改善箇所説明図

不具合発生箇所

A部詳細

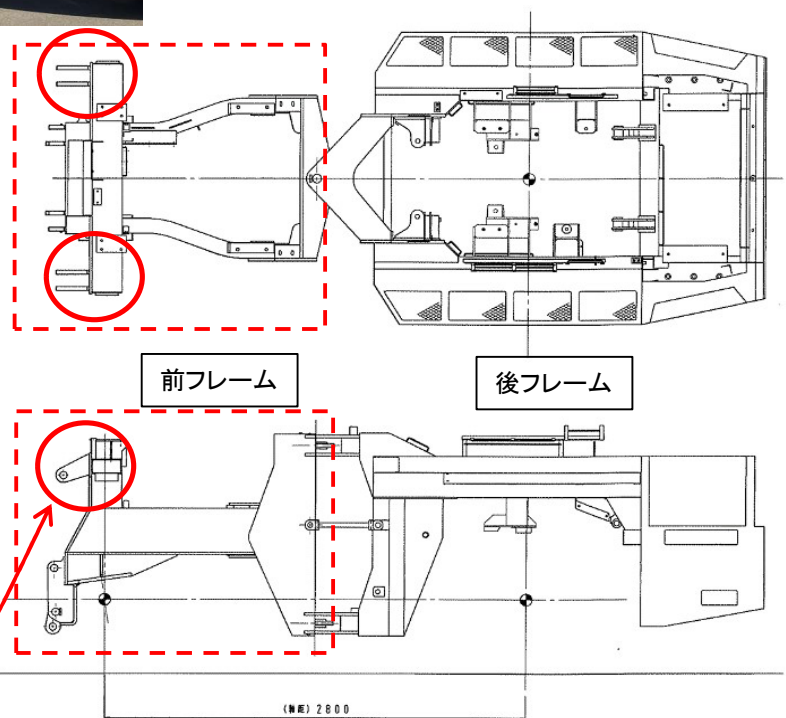
基準不適合発生箇所

前フレームの除雪装置取付ブラケットにおいて、製造工程が不適切なため、溶接量が一部不足している。そのため、溶接部に亀裂が発生して進展し、最悪の場合、除雪装置が脱落して、走行不能となるおそれがある。

前フレームの除雪装置取付ブラケットの溶接を正規状態に溶接し直す。
また、当該ブラケットを点検し、亀裂が発生している場合は補修する。
